**AVIS RELATIF À LA PROTECTION
CONTRE LES EVENTUELS EFFETS NOCIFS ET NUISANCES
PROVOQUÉS PAR LES RAYONNEMENTS NON IONISANTS
GÉNÉRÉS PAR DES ANTENNES ÉMETTRICES STATIONNAIRES**

Commune : ROCHEFORT - Exploitant : TELENET GROUP

Référence exploitant : NR1045B

Rapport n° 3536 / 2025

Figure 1 : Vue en plan des lieux de séjour et des points de contrôle

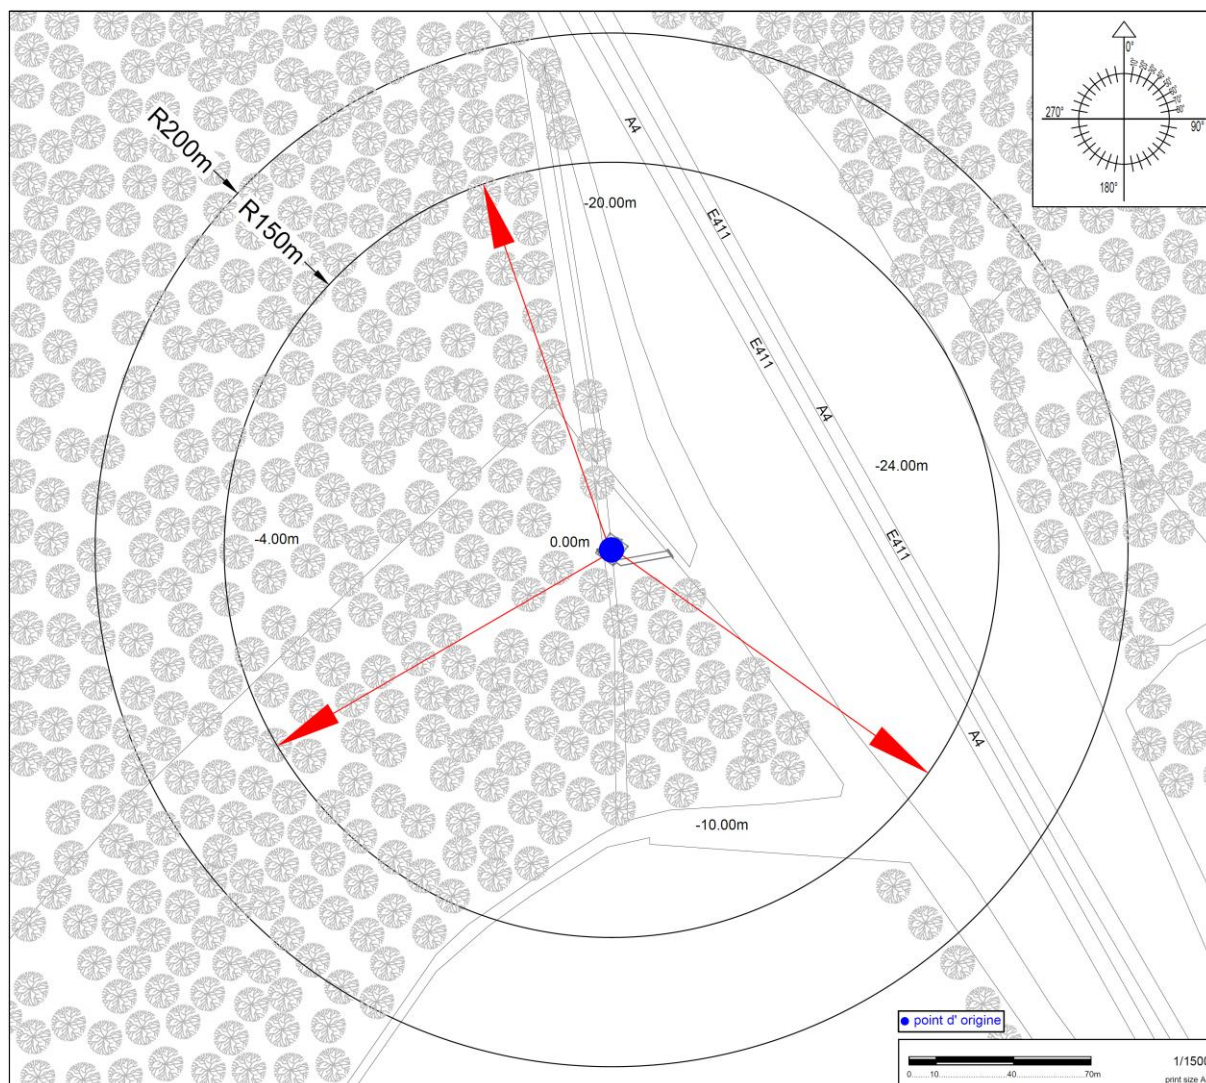
N° point de contrôle	LS	Atténuation (dB)	Indice d'exposition relatif à la limite par installation IE_i
Aucun lieu de séjour ne se trouve dans la zone où la limite d'immission pourrait être atteinte

En ce qui concerne les antennes de l'installation mentionnées dans le tableau 1, la distance maximale à laquelle la limite pourrait être atteinte, à l'extérieur, est égale à 125,1 m. S'il n'y a pas de LS à une distance inférieure, les antennes respectent forcément la limite d'immission.

Dans le cas des LS situés à l'intérieur des bâtiments, une atténuation d'obstacle est prise en compte et il en résulte que la distance maximale à laquelle la limite pourrait être atteinte se réduit à 88,9 m.
